鴨川公園の整備工事について

1. 委員意見に対する対応予定

【北大路橋上流右岸部】

【概略断面図】

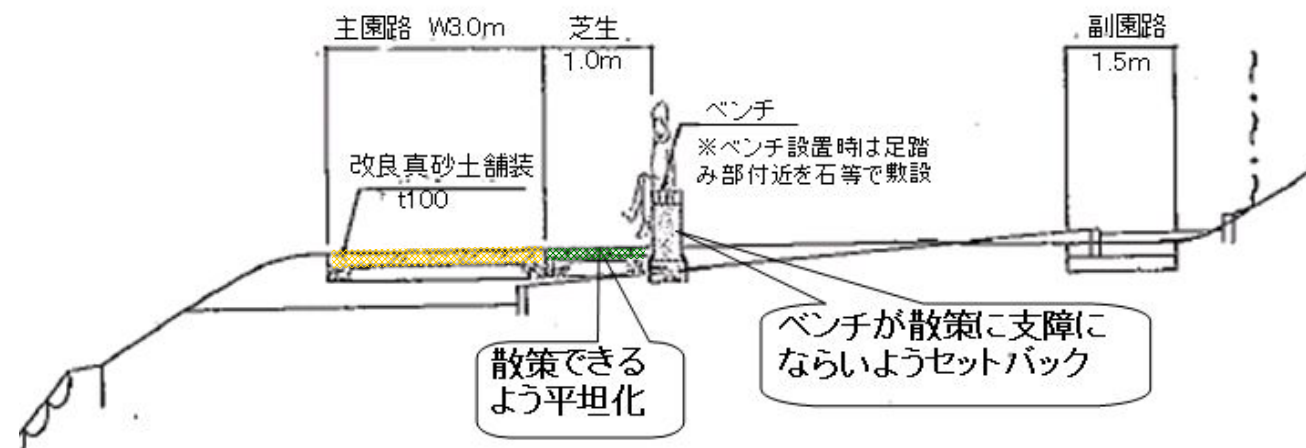
委員の意見	対応予定
<ul style="list-style-type: none"> 利用可能な木をできるだけ残し、季節の花木などを楽しめるようにしてほしい。 	<ul style="list-style-type: none"> 眺望を阻害するもの、防犯上危惧されるものは撤去する。 ユキヤナギは強剪定のうえ移植を行う。  <ul style="list-style-type: none"> 秋に花を咲かせる植物で、鴨川の景観に沿った「川の流れ」をイメージさせる軽量感のある低木を植樹する。(ミヤギノハギ、クコ)
<ul style="list-style-type: none"> ジョキングロードができれば、陸上競技の練習に使われるなど一般の人が利用しにくくなるので、散策路と分けて、幅を広くとってほしい。 	<ul style="list-style-type: none"> 通行者の支障とならないようベンチをセットバックし、芝生地の内主園路横約1mを園路的利用ができるよう平坦にする。
